OGGETTO: Istanza di permesso di ricerca di risorse geotermiche finalizzato alla sperimentazione di impianti pilota “Castelnuovo” – procedura di valutazione di impatto ambientale c/o MATTM – osservazioni ex art. 24 co. 4 D. Lgs 152/2006 e ss.mm.ii.

Concerning: Assessment of the geothermal pilot project Castelnuovo, planned by Tosca Geo, near the village of Montecastelli Pisano, Tuscany

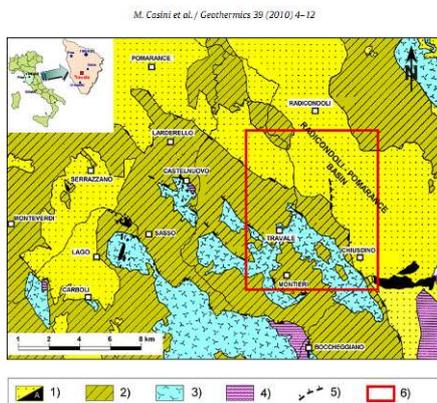
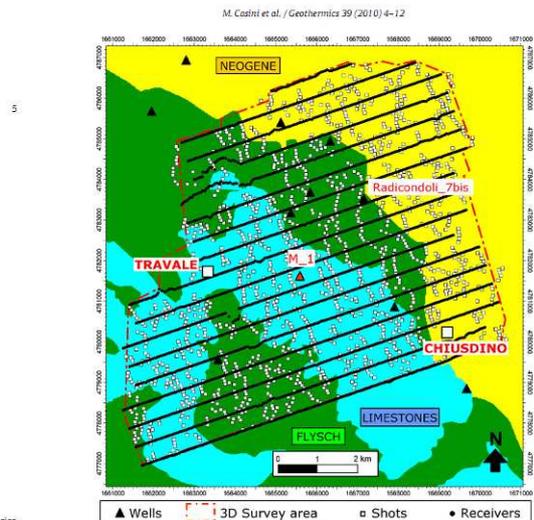
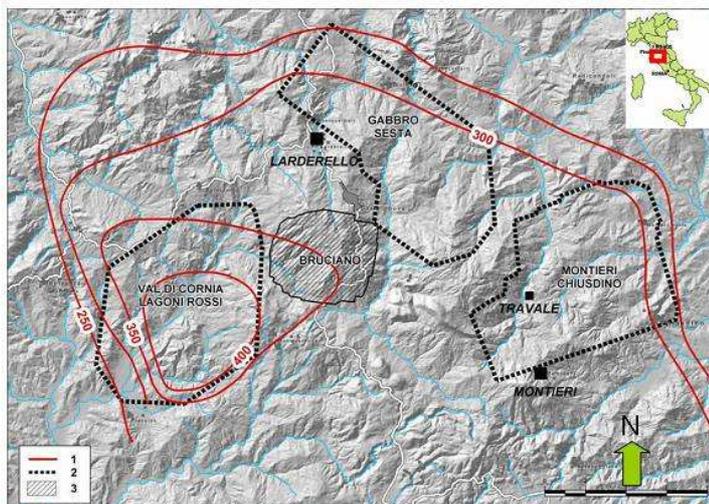
- A pag. 16 e in Fig.10, e anche nello Studio di Impatto Ambientale (§ 4.5.1.1 Inquadramento geologico e geotermico, con particolare riguardo a quello geotermico da pag. 134), il Proponente cita, come fonte utilizzata per la ricostruzione del serbatoio geotermico da sfruttare nell'ambito del progetto in questione, alcuni dati di letteratura relativi ai ...*"risultati di della prospezione sismica 3D per l'area di Sesta, che parzialmente ricopre quella del Permesso "Castelnuovo"*. Si deve segnalare che la fonte citata *"3 Casini M., Ciuffia S., Fiordelisi A., Mazzotti A., Stucchi E. (2010) Results of a 3D seismic survey at the Travale (Italy) test site. Geothermics 39, 4–12"* riguarda però esclusivamente il campo geotermico di Travale e, più precisamente, l'area Montieri-Chiusdino non quella di Sesta come erroneamente indicato dal Proponente.

Come si può notare, da una pubblicazione degli stessi Autori (Casini M., Ciuffia S., Fiordelisi A., Mazzotti A., Stucchi E. 2010 "3D Seismic Surveys and Deep Target Detection in the Larderello-Travale Geothermal Field (Italy)" Proceedings World Geothermal Congress 2010 Bali, Indonesia, 25-30 April 2010) le due aree (Gabbro Sesta e Travale-Montieri Chiusdino) sono nettamente distinte fra loro.

Si chiede che venga fornita l'indicazione corretta della fonte utilizzata al fine di poterne verificare i contenuti.

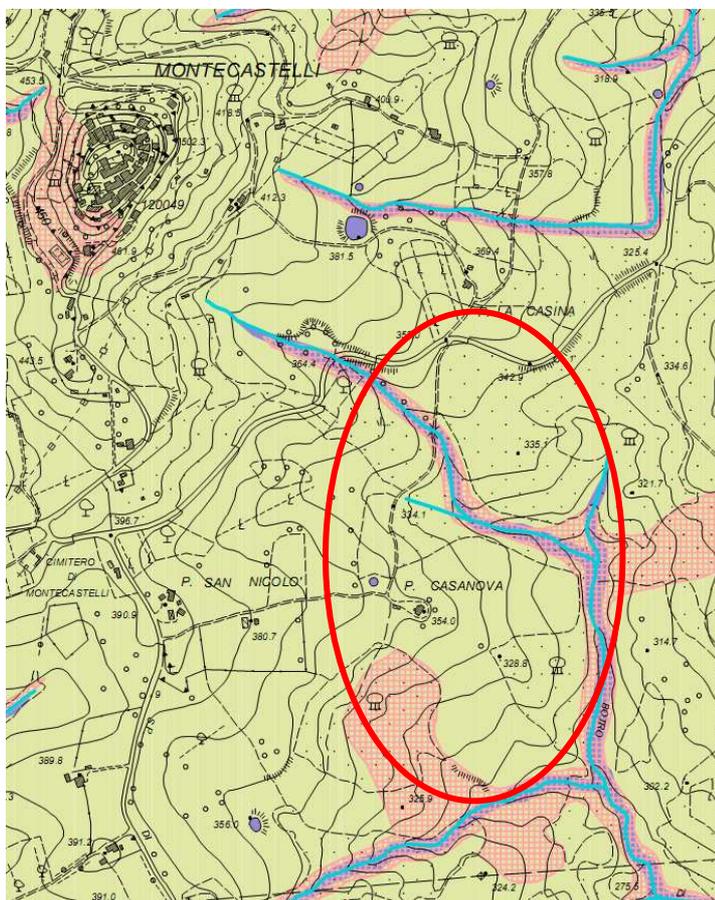
Il Proponente non ha richiesto la documentazione agli Uffici Comunali; ha avanzato ipotesi progettuali sulla base di quanto succede in un **comune limitrofo** all'area di indagine e ha ignorato la presenza delle **classi di fattibilità “4”**¹⁷. Dall'esame delle Fig. 4 e 5 si deduce infatti che tali classi riguardino la **nuova viabilità di accesso** all'area che sembra **essere stata dimenticata in ogni considerazione ed elaborato progettuale.**

L'affermazione ...*“Gli interventi non ricadono mai in classi di “non fattibilità”.... non può essere considerata valida.*

Si chiede che le schede vengano acquisite e prodotte e che le ipotesi progettuali vengano conseguentemente adeguate al loro effettivo contenuto.

Figura 89: Eterogeneità di ambienti di differente idoneità per la fauna

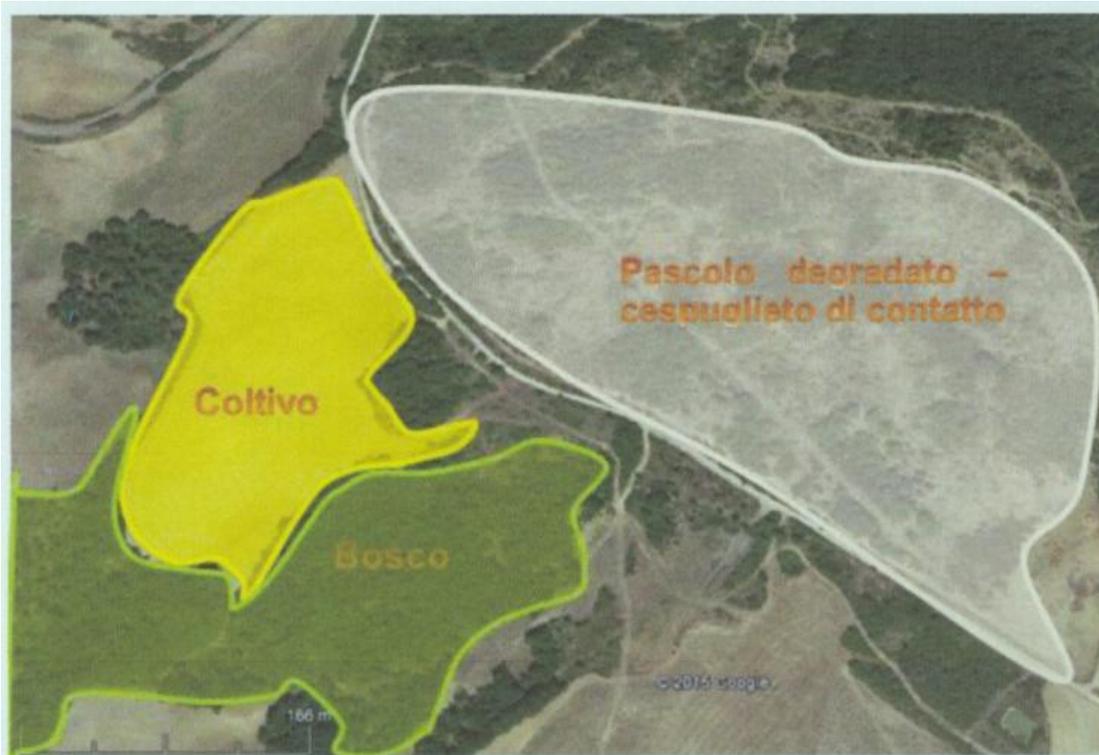
A pag. 208 della **Relazione n. CAS.02.DE.AM.R.005 Rev.00** si trova la fig. 89, ovvero un'illustrazione de "il tipico paesaggio", dove l'indagine è estesa solo ad un arco di poche decine di metri attorno al sito prescelto per l'impianto geotermico. Nonostante ciò, viene notata l'importanza dell'assetto esistente per la fauna "di elevato valore".
